Projet d'aménagement d'un parc photovoltaïque au sol

Commune de la Sauvetat (32) déposé par VALECO

**Avis de l'Autorité environnementale
sur le dossier présentant le projet et comprenant l'étude d'impact
(articles L122-1 et suivants du Code de l'environnement)**

Avis émis le 09 avril 2020

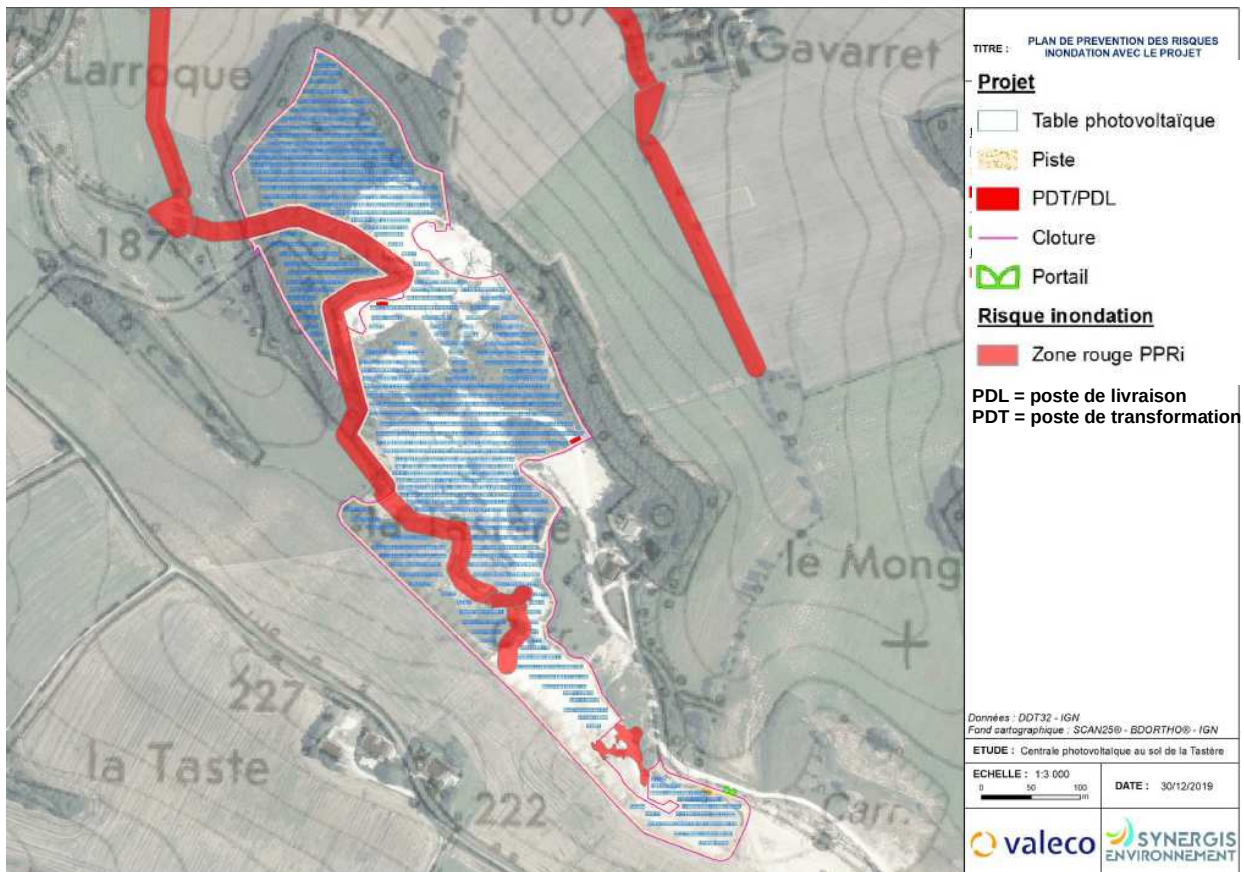
La réduction des capacités hydrologiques d'interception du site va se traduire par une augmentation légère du ruissellement sur le site d'implantation. Après la fin des travaux, l'étude hydraulique indique comme mesure de réduction la réalisation d'un fossé récepteur pour rediriger les eaux de ruissellement vers plusieurs bassins de rétention/ régulation, ainsi que des fossés exutoires qui permettraient de se raccorder aux fossés alentours (mesure ME 2.2q) notamment, car la faible perméabilité des sols n'est pas compatible avec un projet de gestion des eaux uniquement par infiltration dans le sous-sol. La MRAe indique que les ouvrages de rétention et de régulation des eaux devront être dimensionnés en tenant compte de ce fait.

La MRAe considère que l'évolution des caractéristiques techniques du projet par rapport aux données initiales figurant dans la note hydraulique (conformément au régime de déclaration de la rubrique 21.50 de la loi sur l'eau) aurait dû conduire à une actualisation de l'évaluation des incidences du projet et des mesures proposées avant dépôt du permis de construire et non après comme proposé par VALECO.

La MRAe recommande d'actualiser l'étude hydraulique en tenant compte des caractéristiques techniques finales du projet et de proposer des mesures adaptées aux incidences.

La carte ci-dessous, extraite de l'étude d'impact page 182, présente les deux zones :

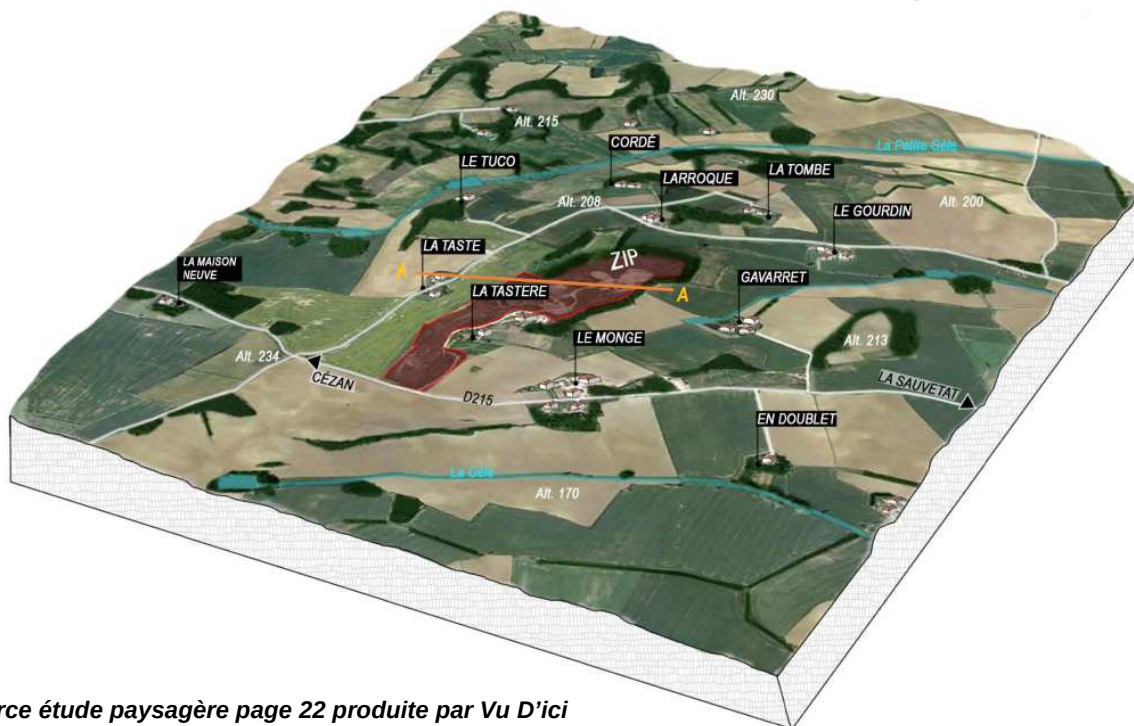
La zone étudiée est concernée par un plan de prévention du risque inondation (PPRi). Les cours d'eau de la zone d'étude sont situés en zone rouge qui interdit toute construction. La MRAe note que certaines parties des aménagements connexes à la centrale photovoltaïque seront positionnées au niveau de la zone de sensibilité identifiée par le PPRi. Il s'agit des deux secteurs suivants :

- la première zone à l'ouest du parc pour le tracé de la piste qui fait le tour de la centrale empiète sur la zone afin de proposer une continuité du cheminement.
- la seconde zone se situe plus au nord et présente également une portion de la clôture et de la piste traversant la bande inconstructible liée au PPRi.

La MRAe juge que les conséquences de l'implantation de la centrale sur le risque inondation ne sont suffisamment présentées, en particulier sur la transparence hydraulique de la clôture, le fait qu'elle ne constitue pas une retenue d'embâcle en cas de crue, et sur les terrassements, voire remblais ou ouvrages d'art, nécessaires à la construction de la piste, alors qu'on se situe pour une partie de la zone en aléa fort.

La MRAe recommande d'évaluer les conséquences de l'implantation de la centrale du point de vue de l'aggravation du risque inondation.
